Oggetto: Osservazione in merito al progetto di ampliamento della discarica di inerti in Stabio (Cantone Ticino) e area per il riciclaggio ed il deposito provvisorio nell'ambito della procedura di Valutazione di Impatto Ambientale in contesto transfrontaliero ai sensi della Convenzione Espoo.

PROGETTO DI AMPLIAMENTO DELLA DISCARICA DI INERTI IN STABIO (SVIZZERA, TAPPA 3) E AREA PER IL RICICLAGGIO ED IL DEPOSITO PROVVISORIO, VALUTAZIONE DI IMPATTO AMBIENTALE IN CONTESTO TRANSFRONTALIERO, AI SENSI DELLA CONVENZIONE ESPOO.

Relazione istruttoria

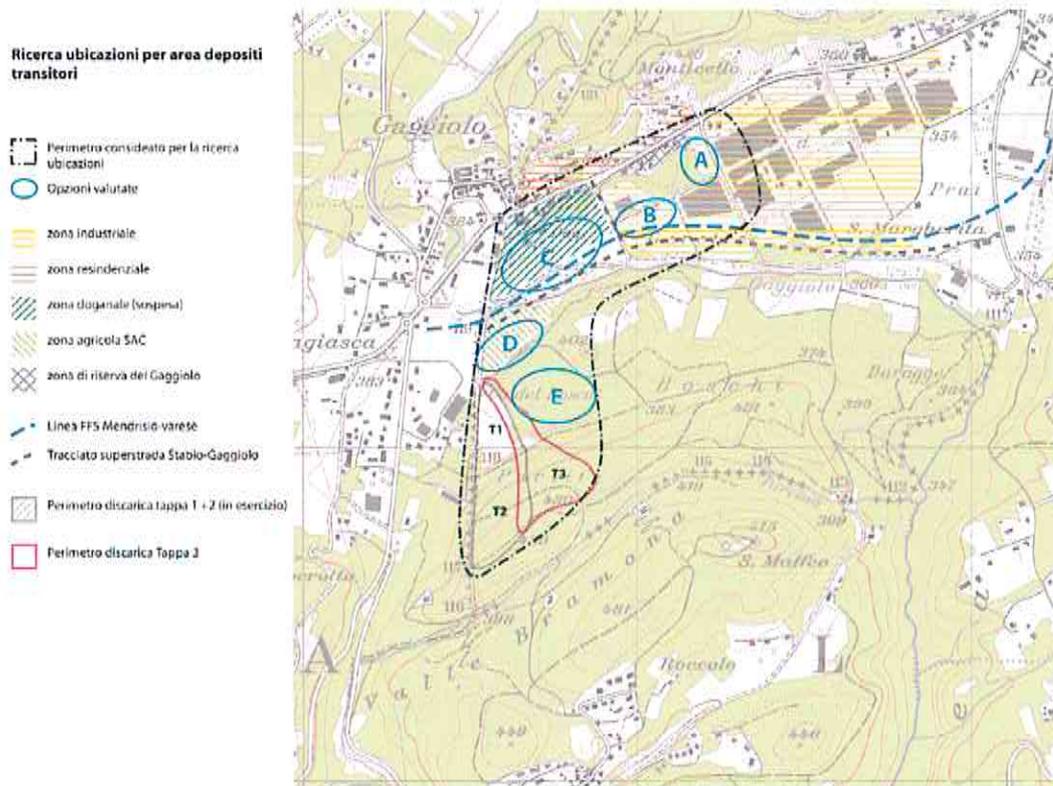
- Le varianti A e B, collocate in area industriale, risultano incompatibili rispetto agli indirizzi della pianificazione locale (art. 18 delle Norme Attuative del Piano Regolatore di Stabio prevede la possibilità di insediare depositi solo se "connessi con l'attività principale"). La variante C, collocata all'interno della "area doganale", è anch'essa incompatibile perché attualmente disciplinata dall'ordinamento pianificatorio del PR del 1976 (a seguito della revisione del PR comunale del 7 maggio 2002, il Consiglio di Stato ha sospeso l'approvazione della zona destinata all'area doganale in località Gaggiolo) che contempla per questa zona esclusivamente l'insediamento di attività non moleste e compatibili con la residenza. Inoltre, si aggiunge la presenza sull'area di un interesse di carattere cantonale predominante (un utilizzo temporaneo di quest'area dovrebbe essere concordata con le autorità cantonali competenti per il progetto doganale). Queste opzioni risultano problematiche anche dal punto di vista della gestione del materiale, a causa della distanza dalla discarica, e degli impatti ambientali sulle zone residenziali.

- La variante D riguarda un comparto agricolo SAC (Superfici di Avvicendamento Colturale), disciplinata dalla legge sulla conservazione del territorio agricolo LTagr⁵. L'area è parzialmente interessata dal cantiere riguardante il progetto ferroviario (Ferrovia Mendrisio - Stabio - Varese) e dalla zona riservata per la realizzazione del tracciato stradale della Stabio-Gaggiolo (in previsione). La variante E riguarda un comparto boschivo con valore naturalistico riconosciuto, che per essere trasformato necessita di un'autorizzazione di dissodamento ai sensi della LFo⁶, che può essere

Il RIA, quindi, individua come soluzione ottimale la variante D, relativa alla zona agricola di proprietà cantonale situata a nord della discarica, sebbene l'intervento prospettato si ponga anch'esso in contrasto con la conformità della zona e, inoltre, va compensato ai sensi della Legge sulla conservazione del territorio agricolo LTagr. Si ritiene, infatti, che la temporaneità dell'occupazione fissata a 10 anni e il conseguente vincolo di ripristino dell'area (in quanto SAC) consentano di minimizzare gli effetti dell'occupazione e rendano l'area quella più idonea alla trasformazione.

Uno degli aspetti più critici del progetto, per quanto riguarda i riflessi sul territorio italiano, è sicuramente la localizzazione dell'area per il riciclaggio ed il deposito provvisorio di materiali inerti. Tra le possibilità considerate nel RIA, l'area individuata è quella più prossima al territorio italiano, e nello specifico ad un'area abitata di Cantello, nella frazione di Gaggiolo, in adiacenza al confine italo svizzero. Si rileva quindi che, la scelta effettuata è certamente quella che potrebbe generare gli impatti più significativi sul territorio italiano.

Per questa ragione, si ritiene opportuno suggerire di ridefinire la localizzazione dell'area di occupazione temporanea per il riciclaggio ed il deposito provvisorio di materiali inerti in un sito ad adeguata distanza da possibili ricettori presenti in suolo italiano. Qualora questo non fosse possibile sarà necessario comunque, prevedere degli accorgimenti tecnici che limitino gli impatti sul territorio italiano, così come indicato nel **paragrafo 3.1 Indicazioni e osservazioni.**

1. Ridefinizione della localizzazione per il posizionamento dell'area di occupazione temporanea per il riciclaggio ed il deposito provvisorio di materiali inerti in un sito ad adeguata distanza da possibili ricettori presenti in suolo italiano (*vedi Figura 2, le aree inizialmente individuate erano cinque, A - B - C - D - E*).

Figura 4 - Le aree e i perimetri d'indagine. (PK25©2007 swisstopo)
 (Fonte: Rapporto d'impatto ambientale RIA 1° fase - Relazione tecnica)

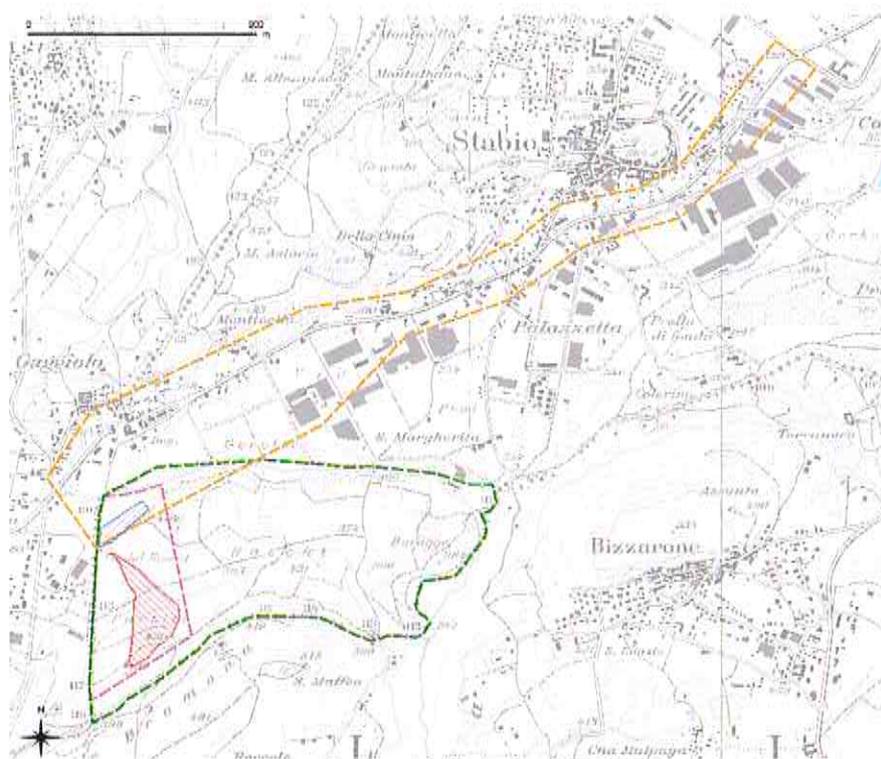
Si osserva che, l'individuazione dei perimetri d'indagine effettuata nel RIA, non comprende l'area residenziale/industriale appartenente al comune di Cantello, localizzata in prossimità del confine italo-svizzero e adiacente alla discarica. Quest'area, infatti, è sicuramente quella che potrebbe essere più interessata dagli impatti generati dal progetto e in particolar modo dall'attività di riciclaggio e deposito dei materiali.
